改善箇所説明図

不具合の内容

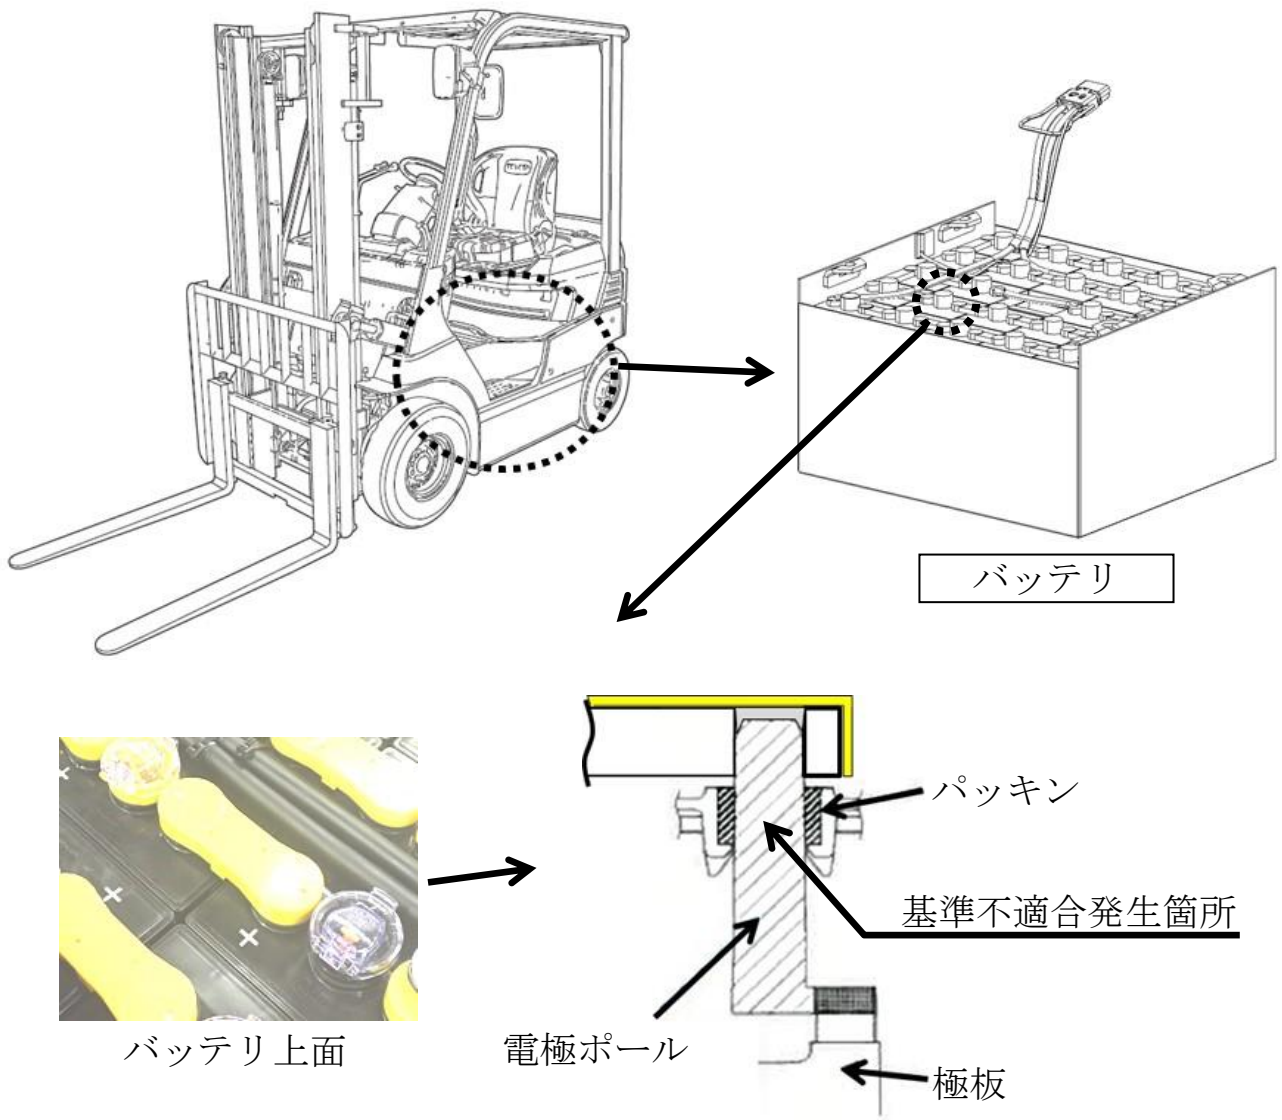
電動式フォークリフトにおいて、バッテリー電極ポール部のパッキン製造時に特定の不純物が混入したものがある。そのため、その不純物の影響で電極ポールが腐食し、そのままの状態で使用を続けると、最悪の場合、電極ポールが破断し、車両の電源が遮断され、走行できなくなるおそれがある。

全車両、バッテリーの刻印を確認し、該当する車両は、バッテリーを良品に交換する。

バッテリー銘板横に白色ペイントでマークする。
